(仮 称) 大 藤 風 力 発 電 事 業
環 境 影 響 評 価 方 法 書
補 足 説 明 資 料

令和元年 1 1 月
オ リ ッ ク ス 株 式 会 社

風力部会 補足説明資料 目次

図 23 渡り鳥調査地点からの可視範囲

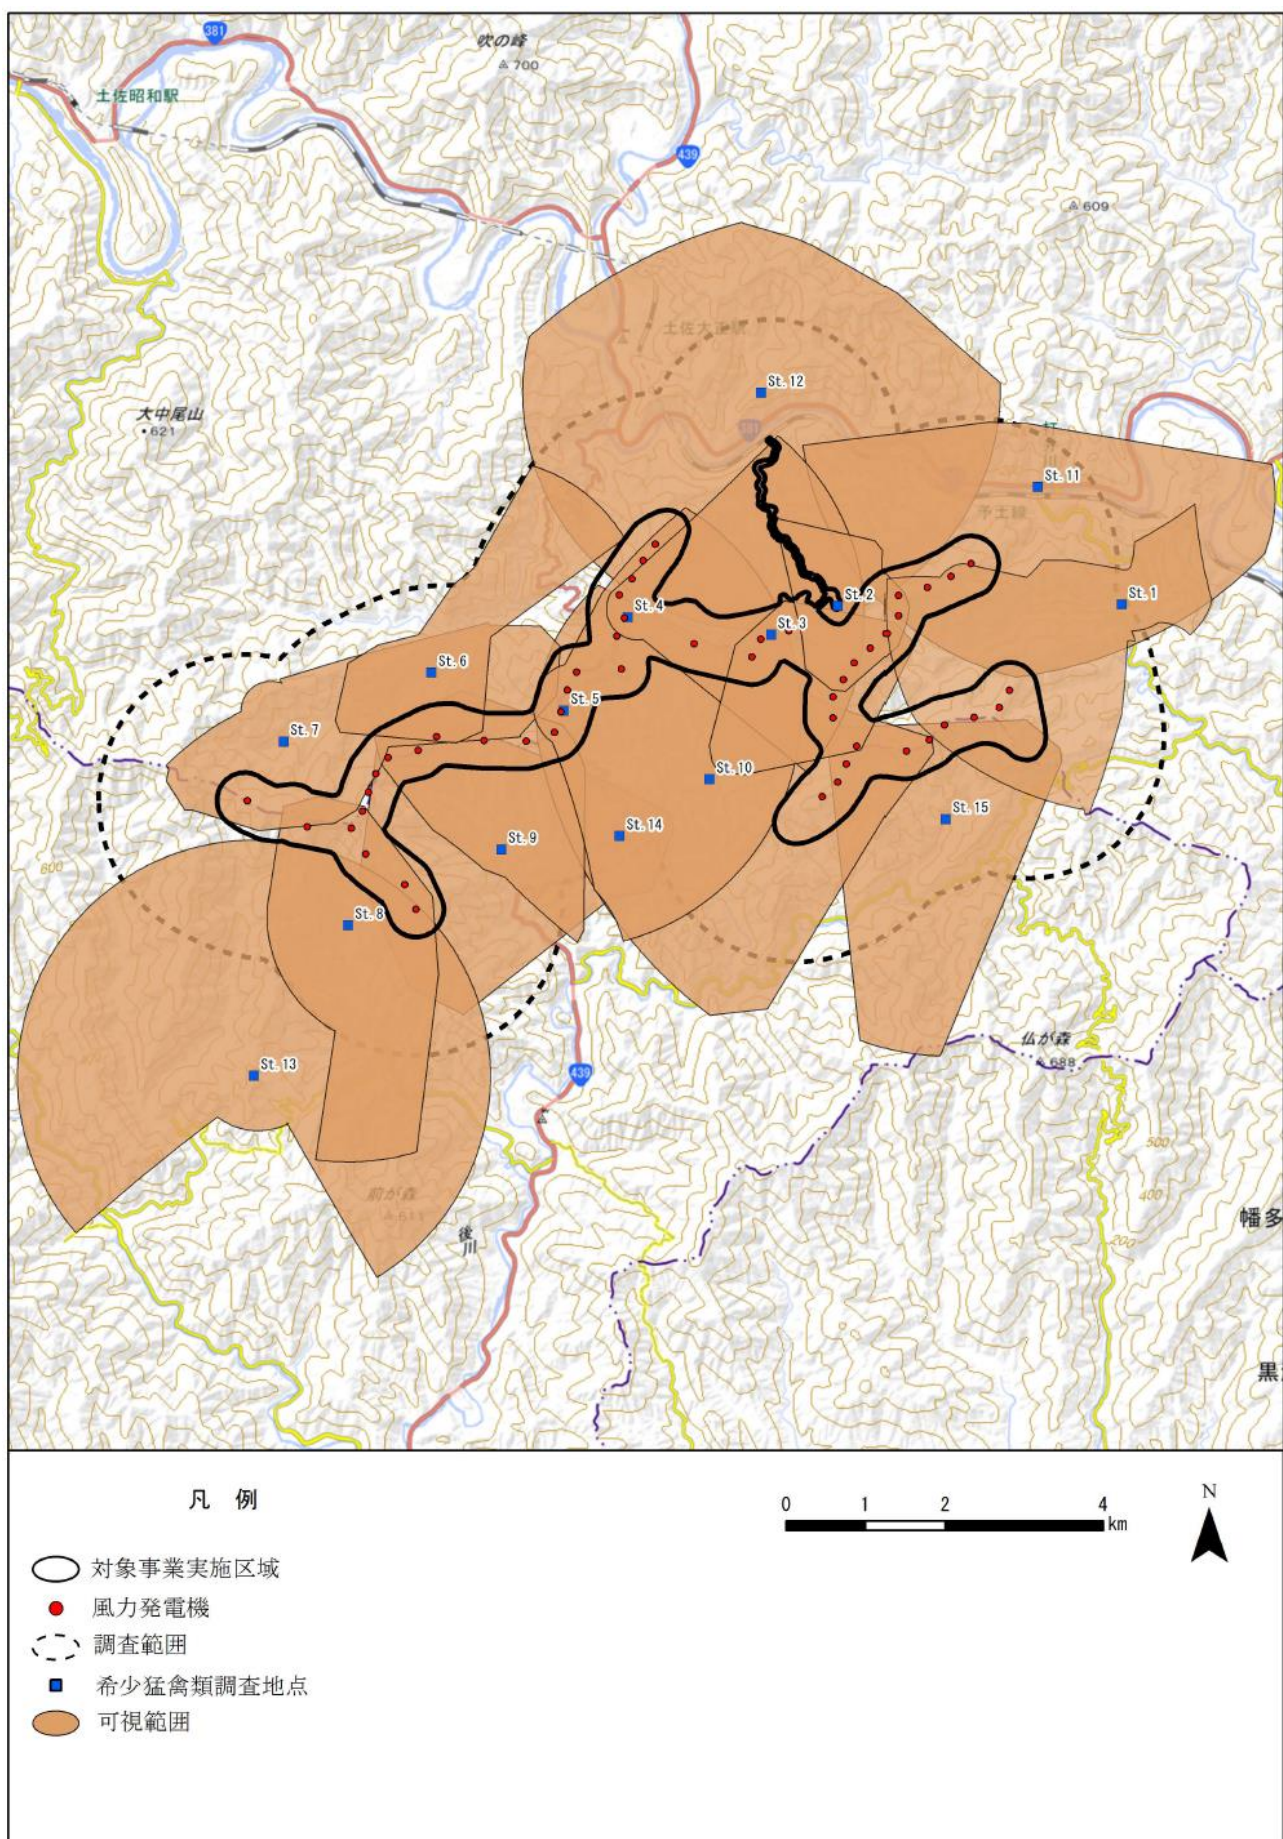
鳥類調査（重要な種（猛禽類等）、渡り鳥）をポイントセンサス法で行う場合、調査地点からの可視範囲が示されているか。

渡り鳥調査地点からの可視範囲を図 23 に示します。
